**Errata do załączników Zarządzenia nr 51 Dyrektora Generalnego Lasów Państwowych
z dnia 30 września 2019 roku w sprawie wprowadzenia warunków technicznych stosowanych w obrocie
surowcem drzewnym w Państwowym Gospodarstwie Leśnym Lasy Państwowe**

| Lp. | Miejsce korekty | Było | Jest | Uzasadnienie |
|-----|-----------------------------------|---|---|----------------------------------|
| 10 | Załącz. nr 2, ryc. 11 |  |  | Uzupełnienie rysunku poglądowego |

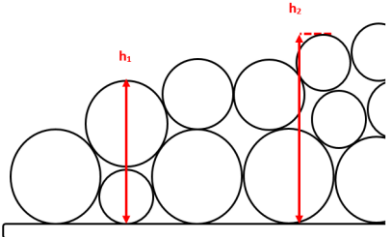
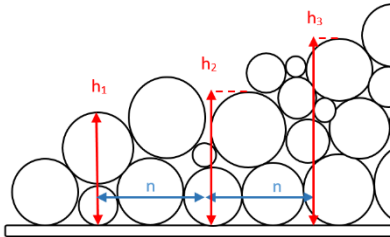
| Lp. | Miejsce korekty | Było | Jest | Uzasadnienie |
|-----|-----------------------------------|---|---|----------------------------------|
| 11 | Załącz. nr 2, ryc. 11 | Przykład rozmieszczenia pomiarów wysokości i określenia górnej krawędzi stosu | Przykład rozmieszczenia pomiarów wysokości i określenia górnej krawędzi stosu. Jeżeli pomiar wypada między dwoma wałkami (h2) należy przyjąć wysokość dla niższego, sąsiadującego wałka lub kłody | Uzupełnienie opisu ryciny |
